DETERMINAZIONE DEL DIRIGENTE DEL SERVIZIO AIA/RIR 7 novembre 2023, n. 433

**ID AIA 3442- Società BIWIND S.r.l. - Installazione IPPC 5.3 e 5.4 - Impianto complesso RSU costituito da centro di selezione rifiuti, linea di biostabilizzazione, linea di compostaggio ed annessa discarica di servizio/ soccorso sito in C.da Catenaccio Loc. Masseria Campana Deliceto (FG) - Autorizzazione Integrata Ambientale di cui alla D.D. n. 152 del 03/05/2022 e s.m.i. - Modifica non sostanziale AIA ai sensi art.29-nonies del D.Lgs. n. 152/06 e s.m.i.**

Fig.2 - stralcio estratto da Tav.11 rev.02 "Planimetria progetto rete impiantistica trattamento arie"

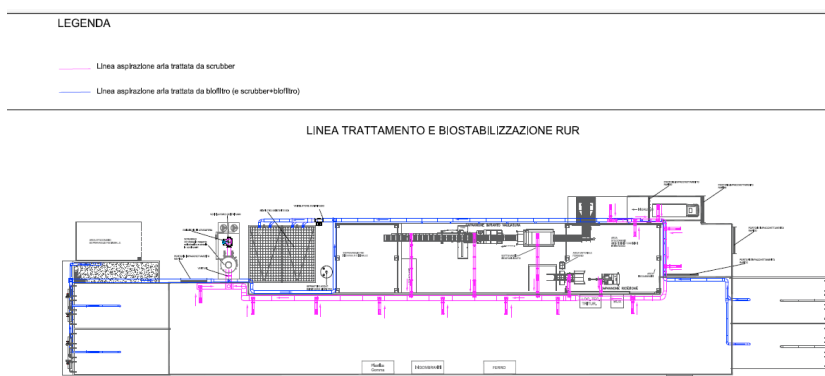
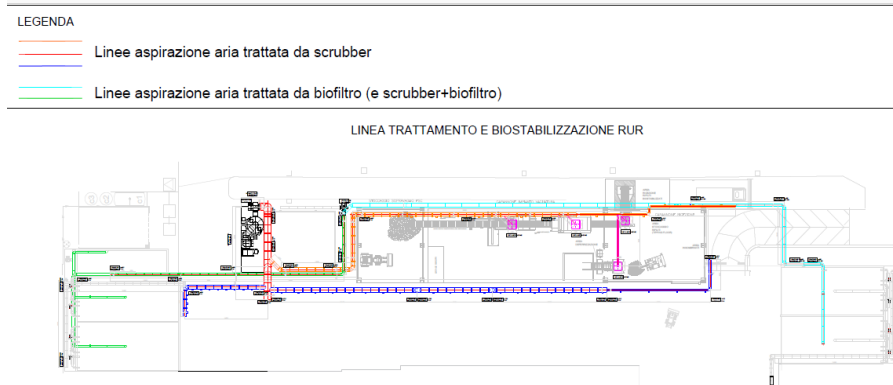
Nel progetto esecutivo è stata progettata un'ottimizzazione per migliorare le perdite di carico e quindi garantire l'efficienza dell'aspirazione, prevedendo la realizzazione di due collettori di aspirazione e relative cappe, uno all'interno dell'area di transito ed un altro nei locali di lavorazione.

Per quanto attiene all'aria di insufflazione nelle biocelle di biostabilizzazione, che viene convogliata per il successivo trattamento al biofiltro EDA1, si è previsto di realizzare un collettore di ripresa di aria fresca da convogliare ai plenum di insufflazione dei pavimenti aerati delle biocelle anche in corrispondenza dei due portoni di servizio dei nuovi locali di ricezione e pretrattamento in maniera da efficientare ulteriormente il contenimento in caso di apertura aumentando, se necessario, i ricambi orari dei locali ricezione e pretrattamento.

Al fine di garantire la durabilità nel tempo e preservare dalla corrosione, le nuove tubazioni saranno realizzate in polipropilene sp. 6/8 mm a giunti saldati per la perfetta tenuta, staffaggi in acciaio inox AISI 304 e giunti antivibranti. Tutti i punti di aspirazione, al fine di evitare l'ingresso di corpi estranei, saranno protetti da griglia. Si riporta in allegato 1 lo stralcio tratto dall'elaborato Tav.11 rev.01 "Planimetria progetto rete impiantistica trattamento arie" e quello tratto dall'elaborato Tav.11 rev.02 "Planimetria progetto rete impiantistica trattamento arie" per meglio chiarire quanto oggetto di modifica rispetto a quanto già autorizzato con Determina Dirigenziale n.151/2002.

Fig.4 - stralcio estratto da Tav.9 bis rev.00 "Lay out nuove coperture" – Progetto oggetto di modifica

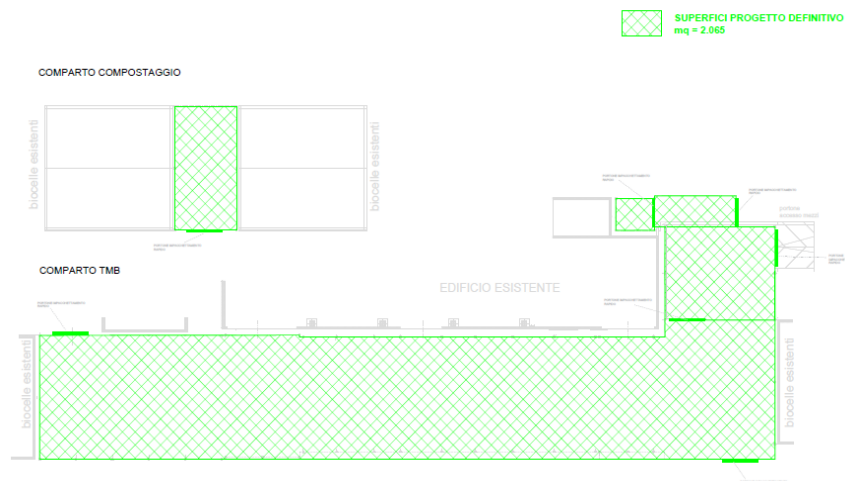
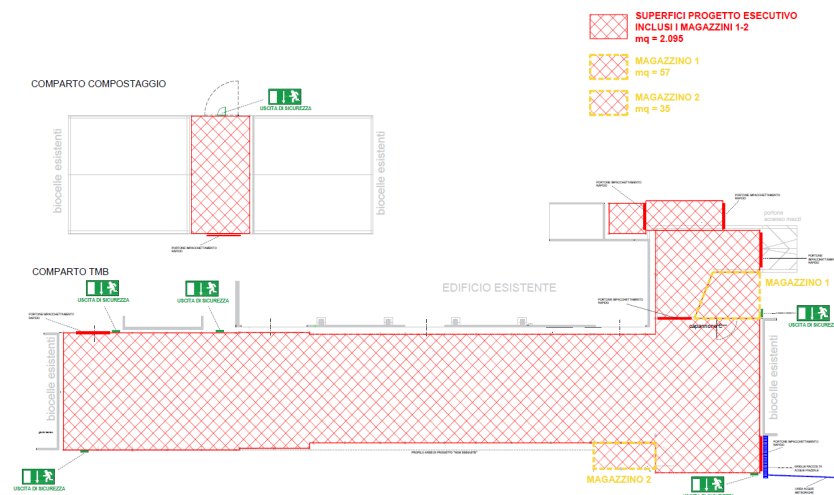
Per tali motivi nella fase della progettazione esecutiva sono state apportate le necessarie ottimizzazioni per superare le interferenze sopra richiamate, realizzando un volume tecnico per agevolare l'uscita degli autocarri e riservando spazio da adibire a deposito/magazzino di motori elettrici nuovi e trituratore di scorta come prescritto dall' A.I.A. vigente.

Relativamente al comparto di trattamento meccanico-biologico dei R.U.R., le nuove superfici progettuali soggette a chiusura ed aspirazione mediante capannoni metallici erano pari a 2.065 m<sup>2</sup>.

La progettazione esecutiva ha leggermente variato tali superfici, che ora ammontano complessivamente a 2.095 m<sup>2</sup>.

Dalle nuove superfici realizzate vengono ricavati due magazzini/depositi di superficie rispettivamente di 57 e 35 m<sup>2</sup> tali magazzini saranno dotati di portone di accesso a battente con guarnizioni di tenuta e non saranno soggetti ad aspirazione, in quanto la presenza di addetti sarà soltanto saltuaria. L'aerazione ed illuminazione di tali locali sarà garantita dall'installazione di finestre apribili delle dimensioni complessive di almeno 1/20 della superficie, e quindi rispettivamente almeno 3 e 2 m<sup>2</sup>, garantendo anche la corretta illuminazione naturale e fermo restando l'illuminazione artificiale comunque messa in opera.

Le nuove superfici realizzate soggette ad aspirazione ammontano quindi a  $2.095 - 57 - 35 = 2.033 \text{ m}^2$ , a fronte degli originari  $2.065 \text{ m}^2$ .

Essendo quindi leggermente ridotte le nuove superfici soggette ad aspirazione, non è necessario modificare l'impianto di aspirazione e trattamento aria delle superfici coperte che continua a garantire, così come dimensionato, un minimo di 2,5 ricambi/ora fino ad un massimo di 3, più che sufficienti in considerazione del fatto che tutte le lavorazioni vengono eseguite con mezzi dotati di cabina condizionata e filtrata. In tali calcoli non si è tenuto conto, in quanto non necessario, del beneficio alla quantità di ricambio rinveniente dalle riprese di aria fresca dei ventilatori di insufflazione delle biocelle.

Fig.5 - stralcio estratto da Tav. 08 rev. 3 "Planimetria di progetto: Aree Stoccaggio Rifiuti , MPS e Materie Prime" – Linea di Compostaggio

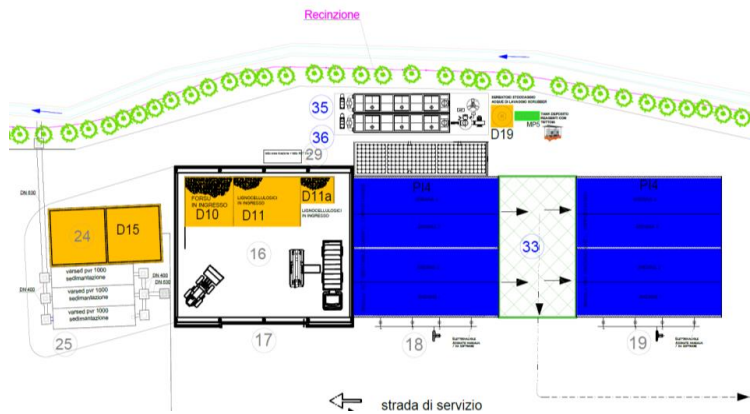
I serbatoi di stoccaggio dell'acqua di lavaggio (da 10.000 litri) saranno realizzati in polietilene e posti in una vasca di contenimento in polipropilene da 10.000 litri. Negli stralci figure 5 e 6 (in allegato 1) estratti dall'elaborato grafico Tav. 08 rev. 3 "Planimetria di progetto: Aree Stoccaggio Rifiuti, MPS e Materie Prime", sono state inserite a fianco delle torri di lavaggio le due aree identificate con la sigla D19 dove saranno installati i serbatoi di stoccaggio delle acque esauste degli scrubber che saranno gestite in regime di deposito temporaneo secondo l'art. 185 bis del D. Lgs. 152/06 e s.m.i..

Negli stralci figure 5 e 6 (in allegato 1) estratti dall'elaborato grafico Tav. 08 rev. 3 "Planimetria di progetto: Aree Stoccaggio Rifiuti, MPS e Materie Prime", sono state inserite a fianco delle torri di lavaggio e nel magazzino 1 le aree identificate con la sigla MP5 dove saranno installati i tank per i reagenti.

Fig.6 - stralcio estratto da Tav. 08 rev. 3 "Planimetria di progetto: Aree Stoccaggio Rifiuti , MPS e Materie Prime" – Linea RUR

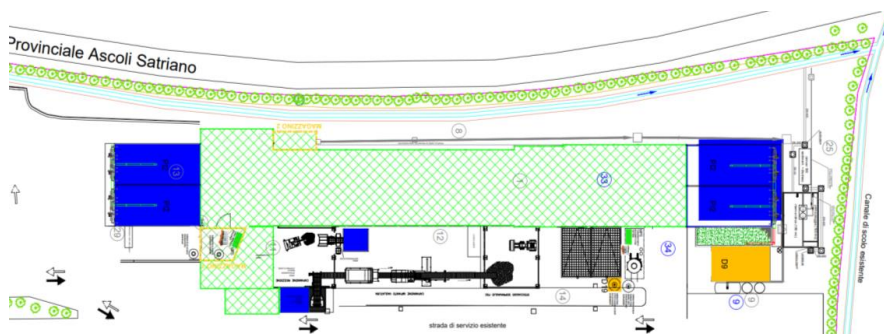
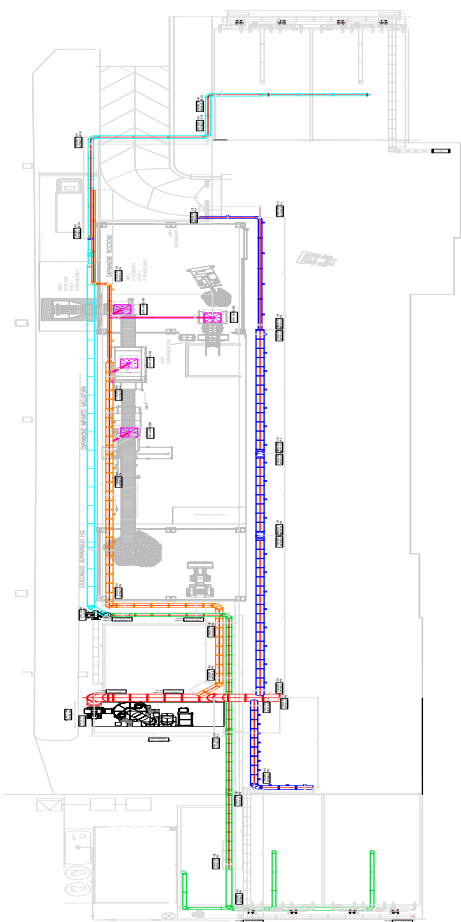
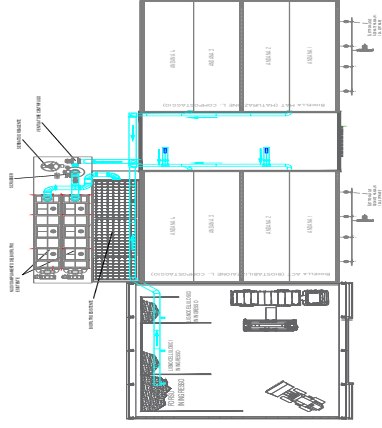
I reagenti invece saranno depositati in serbatoi cubici (tank) di lato un metro circa in polietilene con struttura di rinforzo in acciaio, il tutto vincolato su pallet in legno e poggiato su vasca di contenimento da almeno 1.000 litri, sufficiente a contenere almeno un terzo dei volumi poggiati e non inferiore alla capienza del serbatoio più grande. I tank installati all'esterno saranno dotati di tettoia di protezione dalle intemperie.

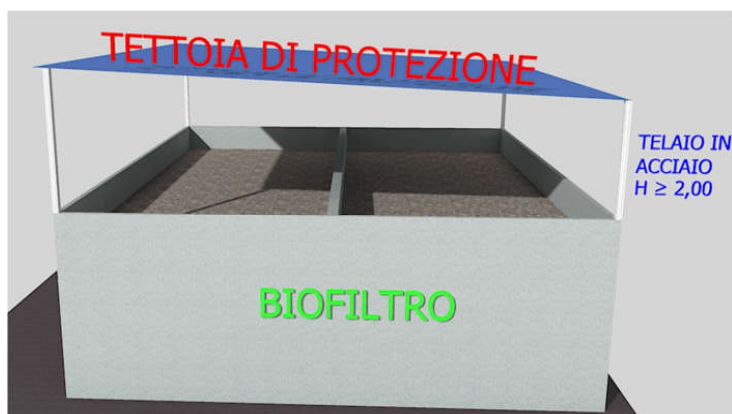
Per il controllo dell'umidità dei biofiltri si prevede di installare una tettoia sui letti filtranti al fine di evitare la bagnatura incontrollata del materiale biofiltrante in caso di pioggia.

Tale protezione sarà realizzata con telaio in acciaio sormontato da un telo in polietilene, molto leggero e facilmente rimuovibile in caso di manutenzione/sostituzione del letto filtrante. La copertura a realizzarsi sarà sollevata di almeno 2 metri rispetto alle pareti del biofiltro in maniera tale da non costituire intralcio agli operatori addetti ai campionamenti. Così facendo sarà garantita sempre l'umidità ottimale dei letti filtranti regolata da sonde di umidità e impianto di bagnatura automatico.

facendo sarà garantita sempre l'umidità ottimale dei letti filtranti regolata da sonde di umidità e impianto di bagnatura automatico.
